改善箇所説明図

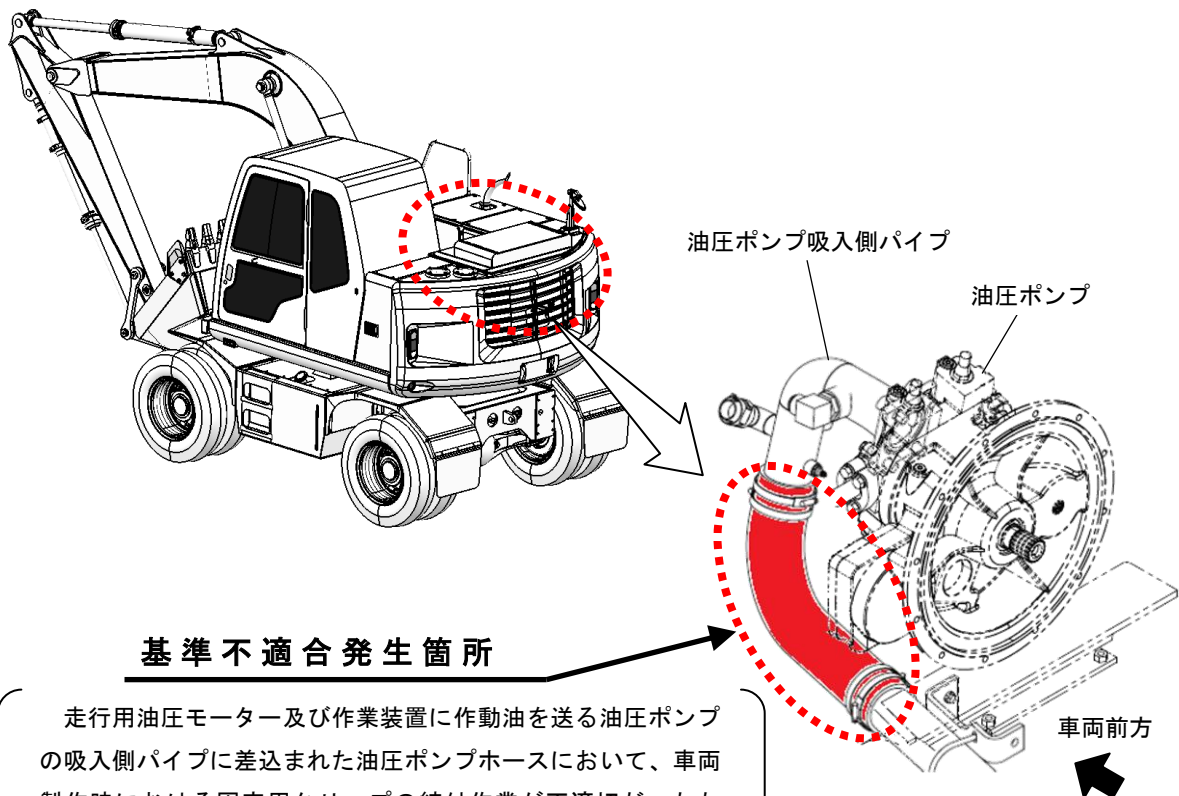
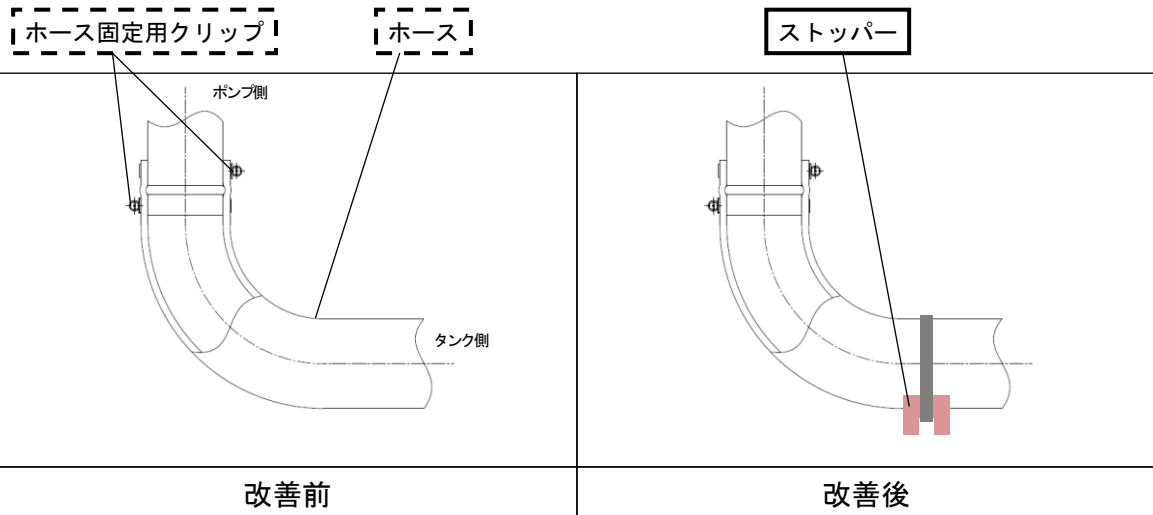
基準不適合発生箇所

走行用油圧モーター及び作業装置に作動油を送る油圧ポンプの吸入側パイプに差込まれた油圧ポンプホースにおいて、車両製作時における固定用クリップの締付作業が不適切だったため、当該クリップの締付力が不十分となっているものがある。そのため、そのままの状態で使用を続けると、車両使用中にホースが抜けて作動油が漏れることで、作動油不足状態による走行不能になるおそれがある。

改善の内容

全車両、油圧ポンプの吸入側パイプに差込まれたホースの取付状態及び固定用クリップの締付状態を点検し、不適切なものは修正を行う。また当該ホースの油圧ポンプ側にストッパーを取付ける。

識別：ホースにストッパーが取付けられていることにより識別する。
